東海再処理施設の安全対策に係る廃止措置計画認可変更申請対応について

令和2年11月12日
再処理廃止措置技術開発センター

○ 令和2年11月12日 面談の論点

事故対処の有効性評価について

崩壊熱除去機能及び水素掃気機能喪失時の時間余裕

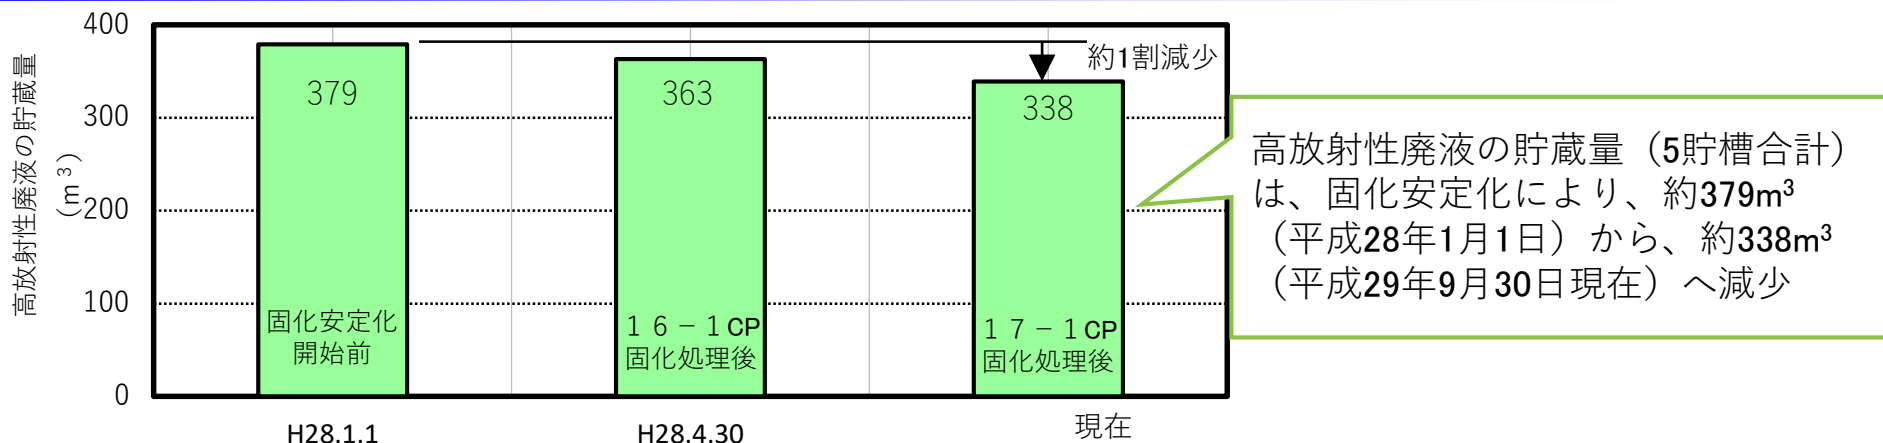
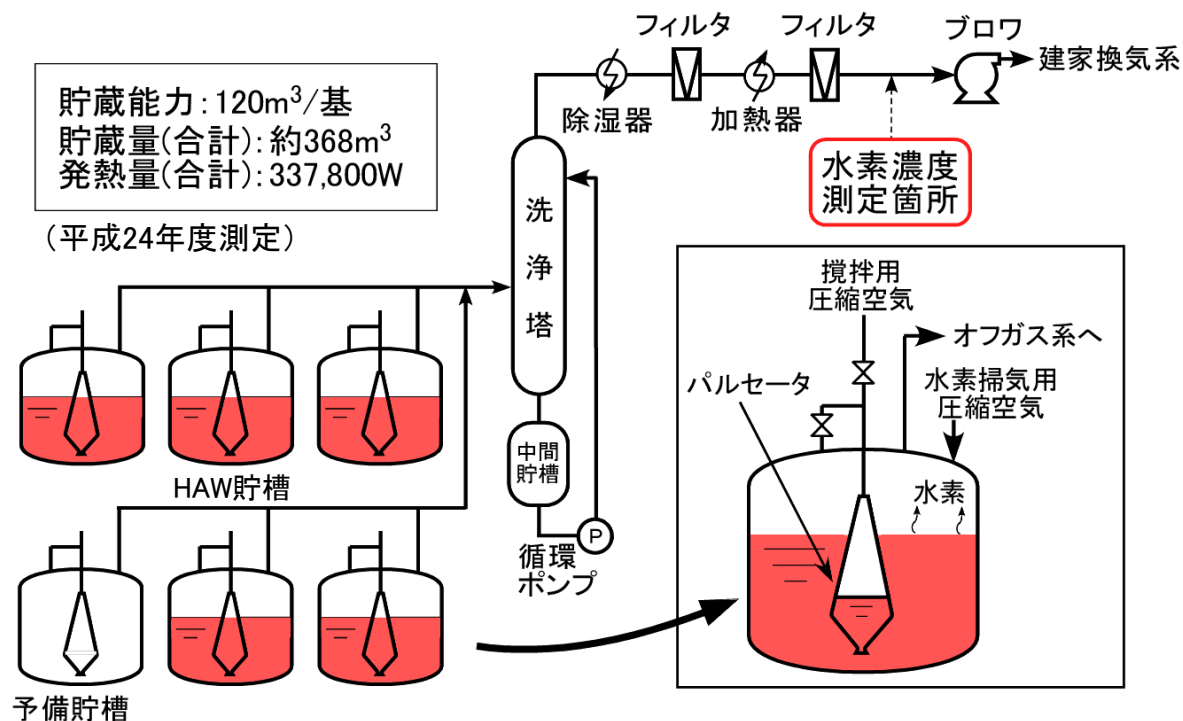
規制庁コメント	コメントに対する JAEA 対応内容	備考
評価に使用したデータ	<p>【11/4 電話連絡】<事故選定(水素爆発)に係る評価について></p> <ul style="list-style-type: none"> ・初期の TRP 廃止措置計画 審査書には、水素濃度が 4%に到達するには「1.9 日」を要する旨の記載があるが、先日(10 月 30 変更申請)の記載では「年オーダー(約 2 年)」となっている。 ・変更の経緯(評価の方法等)について説明すること。 <p>以下、「国立研究開発法人日本原子力研究開発機構 核燃料サイクル工学研究所再処理施設に係る廃止措置計画認可申請書(平成 30 年 6 月 13 日 原子力規制委員会)に関する審査書 19 ページ」を引用</p> <p>『東海再処理監視チーム会合においては、最も厳しい評価として、高放射性廃液の沸騰には 2.5 日、水素濃度 4%到達時間には 1.9 日を要する旨の申請者の評価結果が示されている。』</p>	<p>平成 30 年 6 月 13 日 原子力規制委員会 審査書に記載の水素濃度 4%に到達する時間 1.9 日については、高放射性廃液貯蔵場(HAW)において、設計 G 値を使用した算出結果であり、実測した水素発生濃度を使用した場合は、約 3000 日(約 8 年)である。</p> <p>また、同様にガラス固化技術開発施設(TVF)においては、受入槽(G11V10)で水素濃度 4%に到達する時間は約 2 年となることから、当該年数を記載したものである。</p>
